**Avis délibéré de la mission régionale d'autorité
environnementale de Bretagne sur le projet
de parc éolien « Coat Ar Bellegues »
à Saint-Connan (22)**

n° MRAe : 2021-008883

Avis délibéré n°2023APB24 du 13 avril 2023

Figure 4: Zones de risque de collision des chiroptères avec les pales d'éoliennes

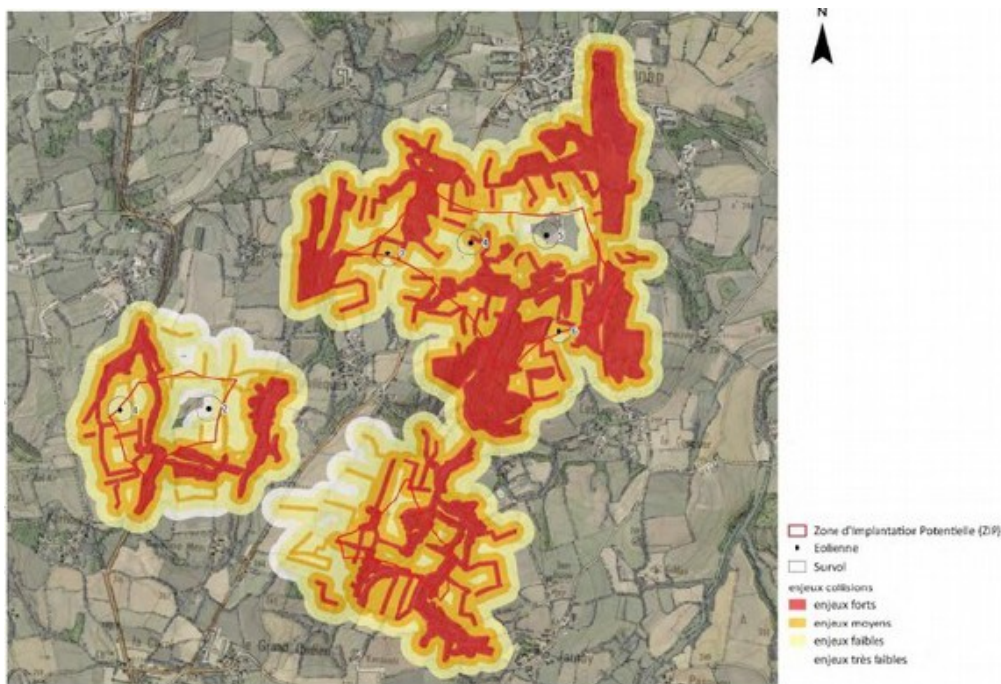
Le porteur de projet a identifié les espèces de chiroptères sensibles au risque de collision avec les pales d'éoliennes. Ce risque de collision est estimé comme « fort » pour les chiroptères présents sur la zone.

Pour réduire l'impact sur les espèces volantes en période d'exploitation du parc, le porteur de projet indique que la distance entre les bouts de pales et le sommet des haies varie entre 48 m et 118 m. Ces valeurs pourraient ne pas suffire à préserver les espèces volantes d'un effet de sillage (déstabilisation du vol). Toutefois l'étude montre la richesse des connexions entre les milieux de vie sur le site d'implantation, ce qui permet effectivement de relativiser le risque de ces impacts locaux.

Un bridage nocturne des machines, mesure de réduction des impacts pour les chauves-souris, sera mis en place. La première année, un bridage « ferme » sera mis en œuvre : il consiste en un arrêt systématique lors des conditions météorologiques favorables au déplacement des chiroptères identifiés lors des inventaires. Un bridage dynamique sera mis en œuvre à compter de la deuxième année. En plus des conditions météorologiques, ces bridages prennent en compte le cycle biologique des chauves-souris (pics de présence mensuels, horaires), ainsi que l'activité réelle mesurée par un enregistreur ultrasonore⁸. La présentation de ce dispositif permet de comprendre que même en cas de panne du capteur acoustique, le bridage sera effectif en conditions favorables aux chiroptères.

- **d'expliciter le lien entre taille des machines et adaptation des protocoles de suivi des mortalités compte tenu d'un risque de projection des cadavres à grande distance ;**
- **de justifier l'apport constitué par le dispositif d'écoute dans la mesure où il n'équipe qu'une seule éolienne sur les six machines du parc ;**
- **de mettre en regard, dans l'analyse des suivis, les mortalités et les données acoustiques pour démontrer que le principe du déclenchement de l'arrêt est suffisamment protecteur⁹ ;**
- **de préciser la nature des mesures en place complémentaires envisagées en cas de mortalités significatives.**
